Název a evidenční číslo Stavby: 2017 - 395, II/101 Dolní Břežany - Zbraslav - havárie Název stavebního objektu/provozního souboru (SO/PS): SO 101.1 – Silnice II/101	Číslo SO/PS / / číslo Změny SO/PS: <p style="text-align: center;">101.1/1</p>	Číslo ZBV: <p style="text-align: center;">5</p>
---	--	---

Změnový list

**FORMULÁŘ PRO OHLÁŠENÍ ZMĚN STAVBY č.5
„II/101 Dolní Břežany – Zbraslav - havárie“**

**Věc: II/101 Dolní Břežany - Zbraslav
Vyjádření AD č. 5 k ZBV č. 5**

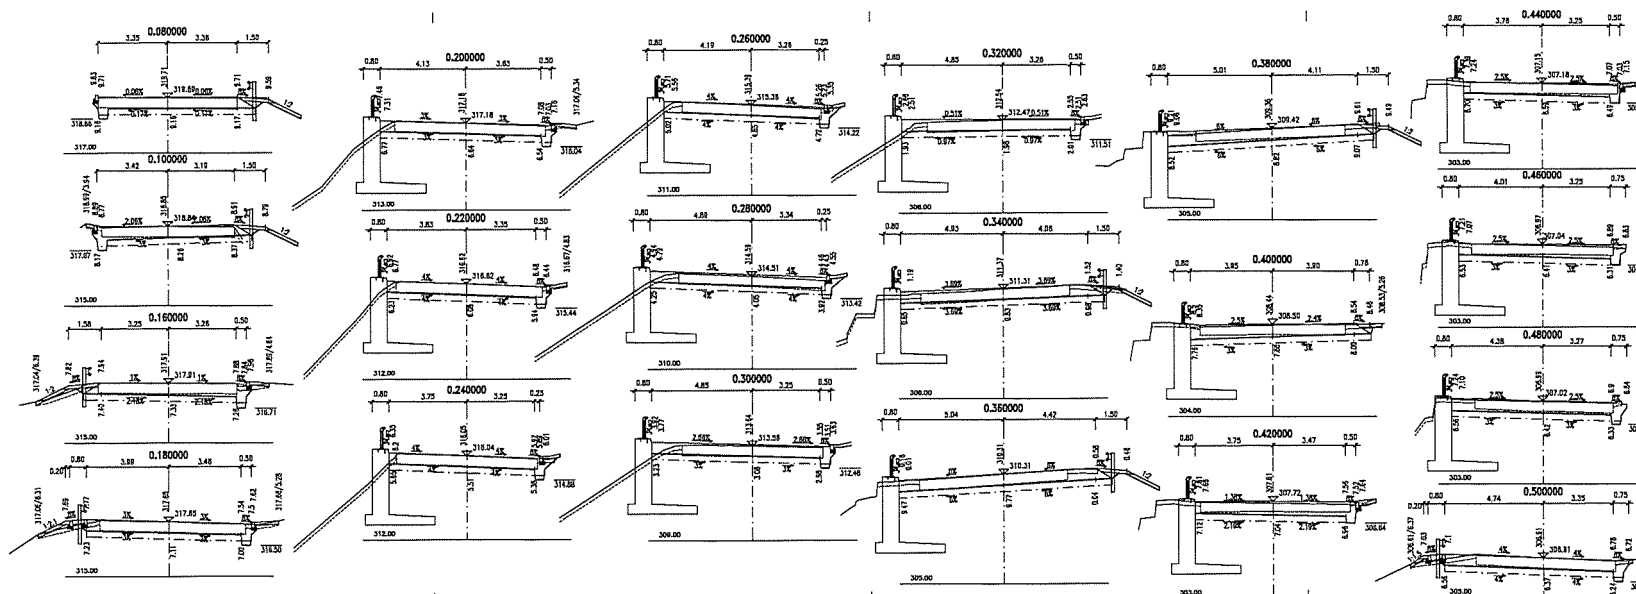
V rámci PDPS bylo navrženo odvodnění podél vozovky komunikace vpravo podobrubníkovým rigolem zaústěným do vpustí. Podobrubníkový rigol byl navržen v šířce dna 0,5m ukončený betonovým obrubníkem.

V průběhu realizace stavby bylo zjištěno, že v úseku km 0,23 – 0,29 pod povrchem terénu se v malé hloubce již nachází skalní výchoz, který je v kolizi s navrženým umístěním betonového obrubníku a dlažby podobrubníkového rigolu. Na stavenišťe byl přizván geotechnik, který sdělil, že případné těžení skalního výchozu může způsobit porušení stability skal nad silnicí. AD proto navrhl úpravu odvodnění lokálním zúžením podobrubníkového rigolu, které však nezpůsobí rozlití vody při návrhovém dešti do jízdního pruhu.

AD s návrhem ZBV č.5 souhlasí.

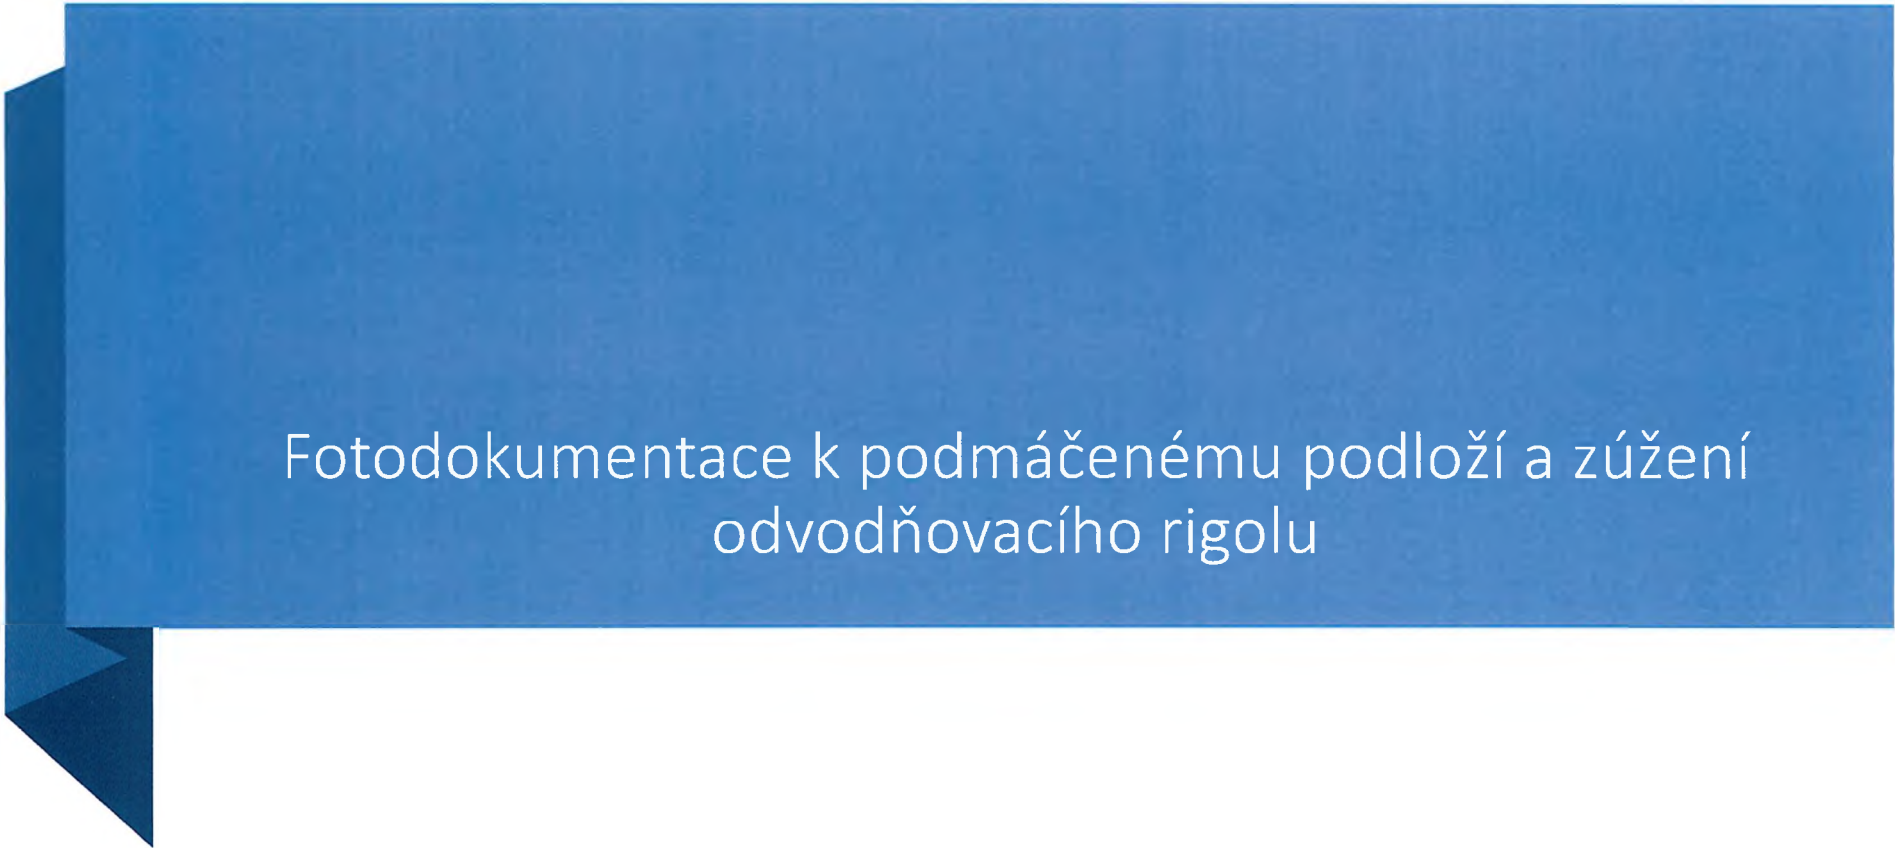
V úseku km 0,456 – KÚ bylo v průběhu realizace zjištěn přítok vody ze svahu. AD proto navrhl doplnění odvodnění zemní pláně zřízením drenáže.
